*Objet : Dossier de déclaration : « Régularisation du rejet de la station d'épuration de Précey »
Référence : 0100031419*

Demande de complément pour l'instruction d'un dossier loi sur l'eau relatif à : Régularisation administrative du rejet de la station d'épuration de Précey

Réponse à la demande complémentaire

Figure 1: Schéma de présentation des points réglementaires (guide d'autosurveillance de l'Agence de l'Eau)

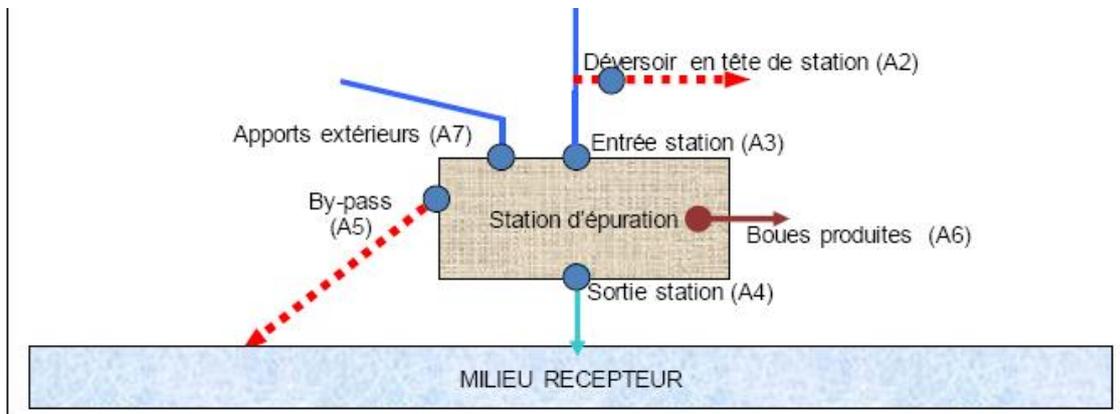
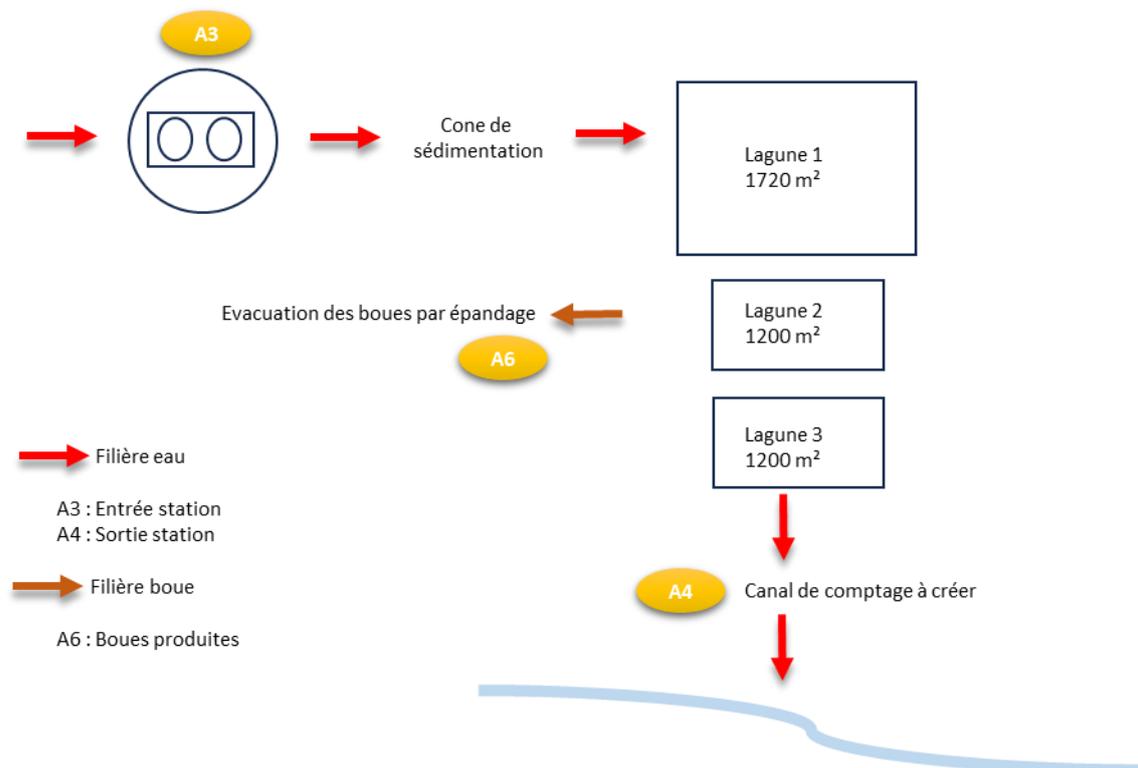
p. 67/68 : inclure le synoptique de la station et non un synoptique générique. A corriger.

p. 68/68 : l'autosurveillance va au-delà de la réglementation. Par ailleurs, quelle est l'annexe 2 : il n'y a aucun paramètre de mentionné dans aucune annexe. Enfin, les informations d'autosurveillance sont très évasives. A compléter et expliciter.

Les points A7 et A5 n'existent pas sur cette station d'épuration.
 Le point A2 : trop-plein entrée de station : absence de trop plein.

- **Mesure et enregistrement en continu du débit en entrée et sortie.**
 - o Le point de sortie A4 sera équipé d'un canal venturi pour y installer un équipement portatif.
- **Mesure des caractéristiques des eaux usées en entrée et en sortie.**
 - o Le point de sortie A4 sera équipé pour accepter un préleveur portatif.
